Construction de l'autoroute 30
de Sainte-Catherine à l'autoroute 15
par le ministère des Transports

COMITE ZONE D'INTERVENTION PRIORITAIRE
(ZIP) VILLE-MARIE

IMPACTS DE LA CONSTRUCTION DE

MEMOIRE PRESENTE AU BUREAU DES AUDIENCES
PUBLIQUES SUR L'ENVIRONNEMENT

Figure 3 :

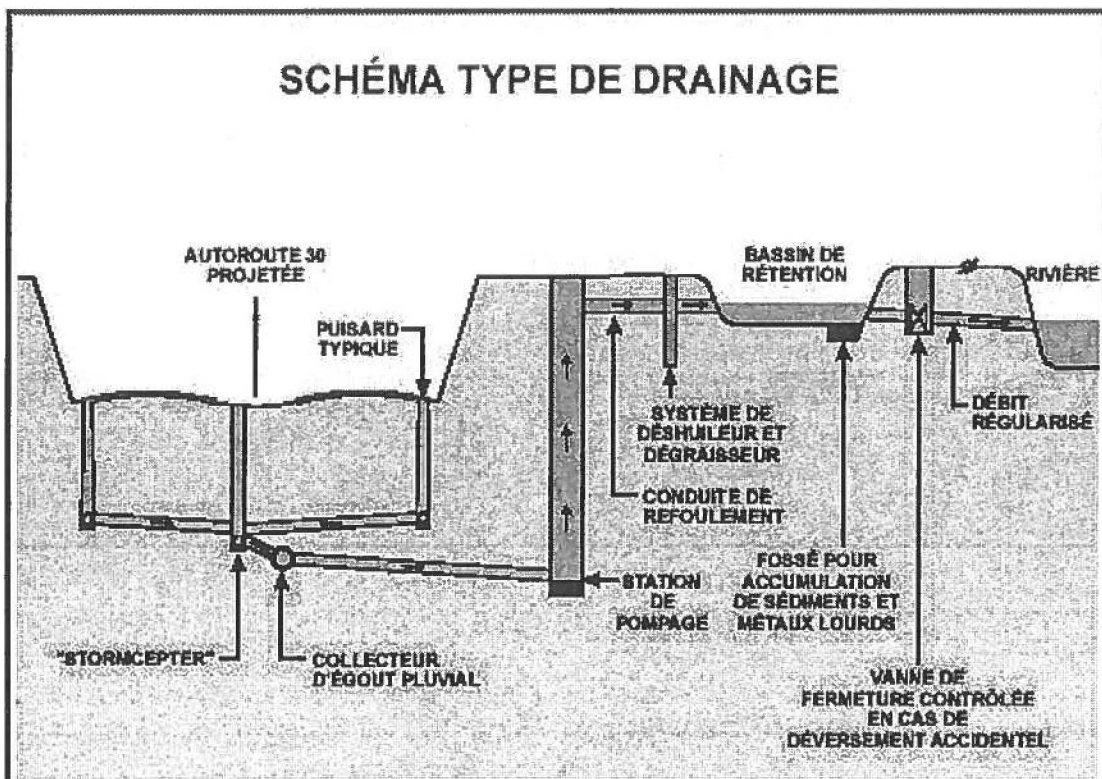
Nous comprenons la fragilité de ces estimations qui mériteraient sans doute une étude plus approfondie. À défaut d'un tel document, nous constatons que le promoteur est conscient des contraintes environnementales que son projet impose aux rivières De la Tortue, Saint-Pierre et Saint-Régis et propose une série de mesures de d'atténuation spécifiques au contrôle des eaux de ruissellement. Le promoteur propose ainsi la construction d'un système de drainage pluvial⁴ afin de "limiter les rejets d'eau aux rivières et permettre également le contrôle de la qualité de ceux-ci". Le système de drainage proposé comprend des bassins de rétention, des regards-puisards spéciaux permettant de récupérer les matières décantables ainsi que les huiles et graisses. Des collecteurs d'égout pluvial permettraient le raccordement des conduites existantes aux voisinages des travaux et des stations de pompage permettraient d'acheminer les eaux à partir des points bas vers les bassins de rétention. Ce système serait muni de structures de dissipation d'énergie à la sortie afin d'éviter toute érosion aux abords des rivières.

Figure 4 - Photo aérienne - Intersection de la route 132 et de la rivière De la Tortue

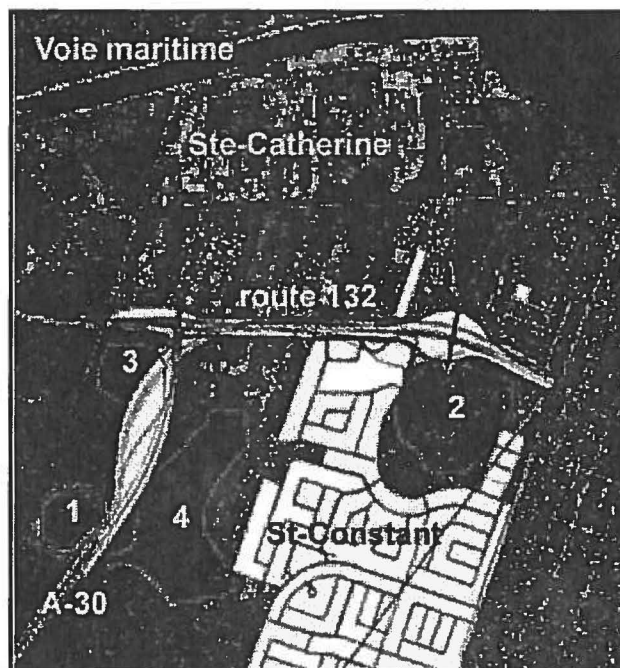
Au niveau des traversées de rivières, le Comité ZIP Ville-Marie s'inquiète non seulement de la perte d'habitats faunique et floristique, mais aussi de la perte d'usages existant et potentiel des cours d'eau. À titre d'exemple, la traversée de la rivière De la Tortue est particulièrement significative.

À la hauteur de la croisée de cette rivière et de la route 132 se trouve un environnement boisé et encaissé dont la valeur

écologique est reconnue par le promoteur et la valeur d'usage récréatif informel et potentiel est reconnue par la population locale (Figure 4).

La photographie aérienne du site permet de visualiser la présence d'une zone d'intérêt environnemental qui serait largement affaiblie par le projet. Déjà, à cet endroit, la construction de la route 132 a autrefois contribué au remblai de la zone inondable de la rivière, créé un goulot d'étranglement et introduit une source de pollution diffuse, le ruissellement de surface.

Avec ce nouveau projet, le Ministère des Transports entend construire, sur près de 100 mètres de large, une vaste plate-forme imperméable sous laquelle sera maintenant canalisée la rivière (Figure 5). **La valeur de cette zone est cependant augmentée par la rareté de ce type d'environnement naturel** en milieu urbain dense où l'indice de biomasse diminue proportionnellement avec l'augmentation des superficies minéralisées. **Le Comité ZIP Ville-Marie désapprouve la perte nette d'habitats naturels et déplore le fait que l'on punisse ainsi un autre tributaire du fleuve St-Laurent.**

Figure 7 : Rivière De la Tortue Avant et Après

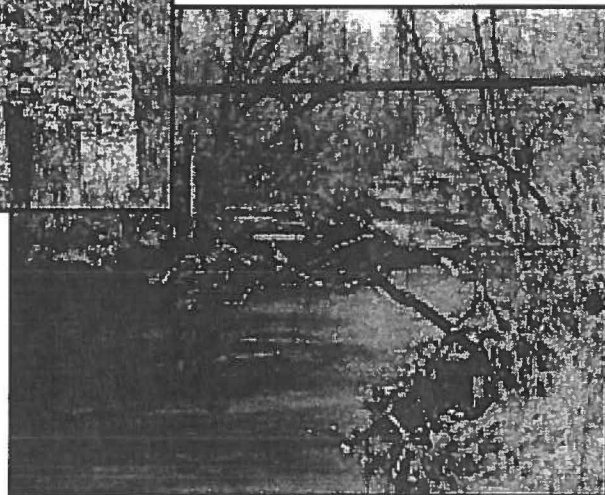
Les deux images ci-contre montrent que depuis les 125 dernières années, la rivière De la Tortue à Delson a su conserver son caractère champêtre, et ce, malgré la proximité d'une urbanisation grandissante. Cette petite merveille de survie de la nature prend tout son sens dans un contexte moderne de pénurie d'espace vert en milieu urbain dense. Pourquoi compromettre cet îlot de nature par la construction d'une autoroute dont la vocation est par surcroît, essentiellement interrégionale.⁶
